**DOSSIER DE DEMANDE D'ENREGISTREMENT RELATIF A  
L'IMPLANTATION ET L'EXPLOITATION TEMPORAIRES  
D'UNE CENTRALE D'ENROBAGE**

**LE FOLL TP**  
GIDY (LOIRET, 45)

Réponse à la demande de compléments

La présente note a pour objectif de répondre et d'apporter des compléments aux observations de la DREAL - Unité départementale du Loiret formulées dans sa demande de compléments référencée BV n° 934/2020 du 23 octobre 2020.

**Carte de localisation du tracé des travaux avec positionnement de la centrale d'enrobage**

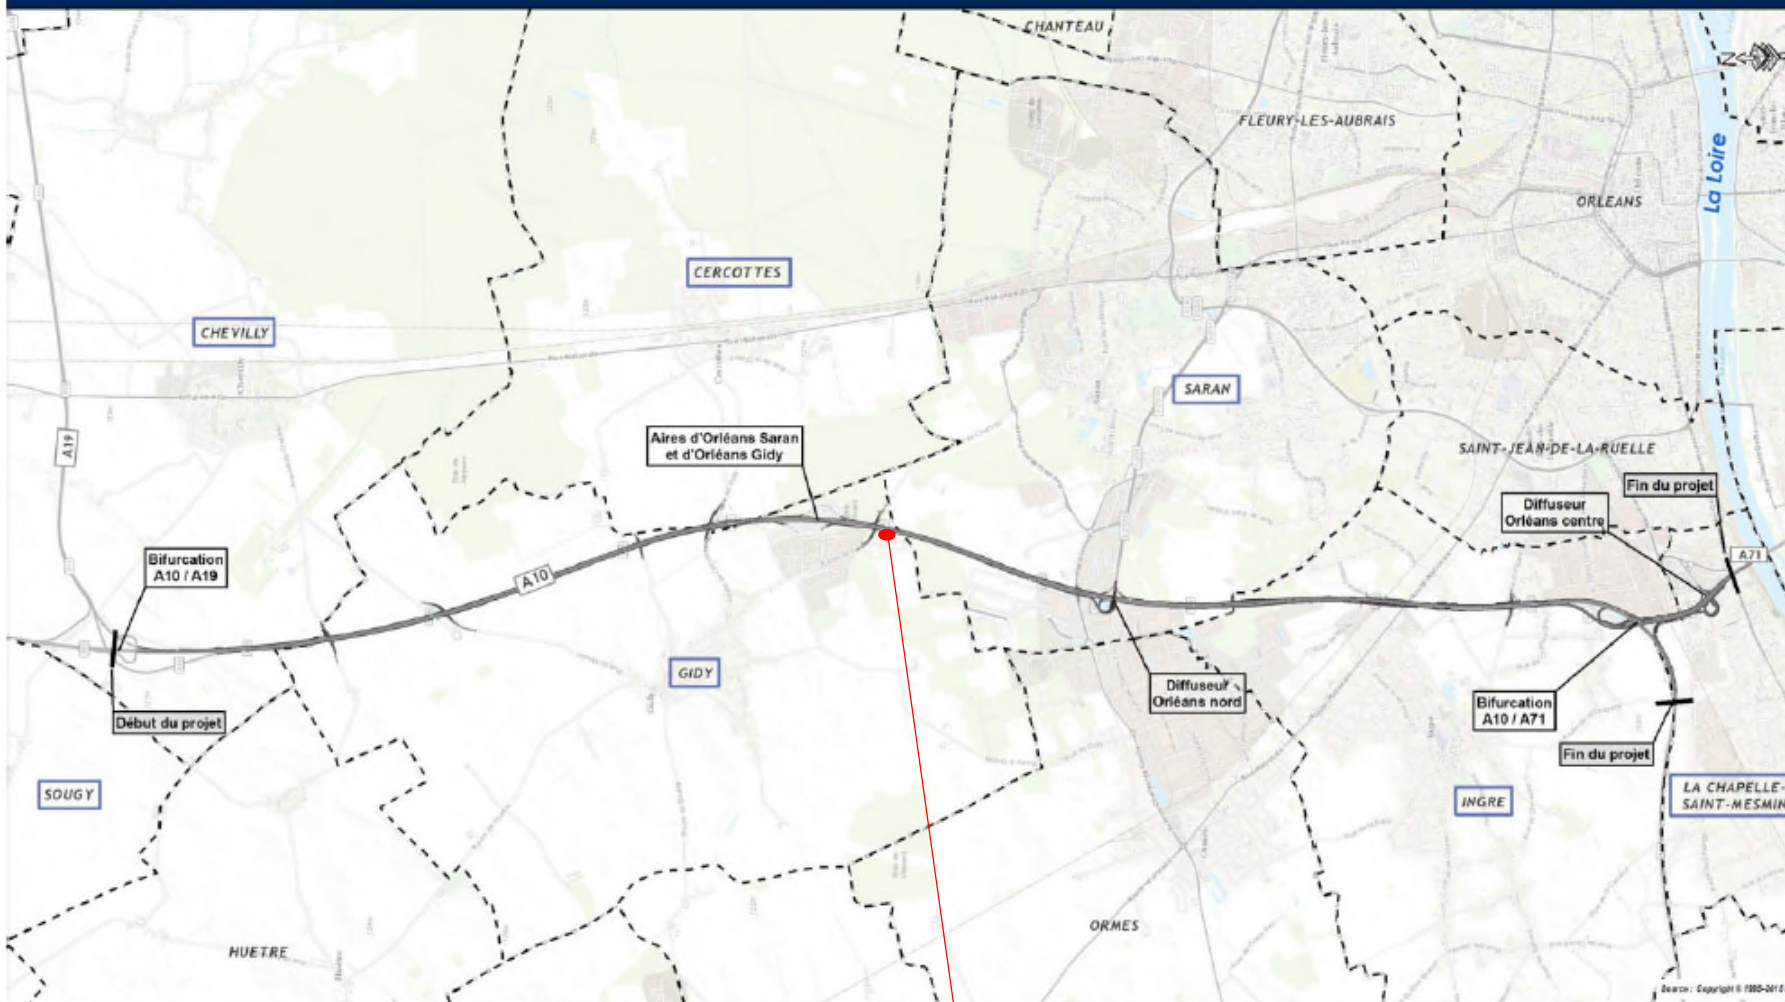
Thème du dossier et/ou référence réglementaire	Complément demandé compte tenu du caractère incomplet ou insuffisant du dossier	Prise en compte par le pétitionnaire, référence du § et page du dossier mis à jour
<p>Cerfa n° 15679*02 - demande d'enregistrement</p>	<p>P2 « Il concerne la demande d'enregistrement, déposée par la société LE FOLL TP, pour l'implantation d'une centrale d'enrobage temporaire sur la commune de Gidy (45) dans le cadre de son marché de travaux d'élargissement de l'autoroute A10 entre les bifurcations A10/A71 et A10/A19, marché n°20-447/H20. » : un plan présentant l'emplacement de la centrale d'enrobage par rapport au chantier doit être ajouté de manière à apprécier les enjeux de sécurité routière associés à l'insertion des camions vers et depuis la plateforme sur l'A10/A19/A71. Des précisions de mises en œuvre (panneaux, zone travaux) sur ce point pourraient être ajoutées (en sus de l'indication du plan d'ensemble).</p> <p>P4 : L'exploitant ne statue pas sur la rubrique 2515 - Broyage, concassage, criblage de produits minéraux et de déchets inertes - alors que le dossier d'enregistrement mentionne (PJ.18 p5) que le site sera susceptible d'utiliser des fraisâts d'enrobés (matériaux recyclés), notamment au niveau du procédé.</p>	<p>P2 :</p> <p>Une carte de localisation du tracé des travaux avec positionnement de la centrale d'enrobage est jointe en annexe 3. Cette carte est ajoutée au dossier d'enregistrement en PJ 20.</p> <p>L'ensemble des accès sera sécurisé. De la plateforme pour sortir sur la route départementale D702, un panneau stop sera mis en place afin de laisser la priorité aux usagers. Côté accès autoroute, la sécurisation pourra être réalisée de deux manières :</p> <ul style="list-style-type: none"> <li>- la zone de travaux sera soit entièrement fermée à la circulation,</li> <li>- soit un balisage sera mis en place par la société concessionnaire de l'autoroute (COFIROUTE). Il est à noter que seule COFIROUTE est en mesure de mettre du balisage sur le domaine routier.</li> </ul> <p>P4 :</p> <p>Comme indiqué précédemment, l'installation n'est pas soumise à la rubrique 2515 car les fraisâts d'enrobés parviendront sur le site déjà traités et prêts à l'emploi. Aucun broyage ni concassage de ces matériaux ne sera réalisée sur le site.</p>
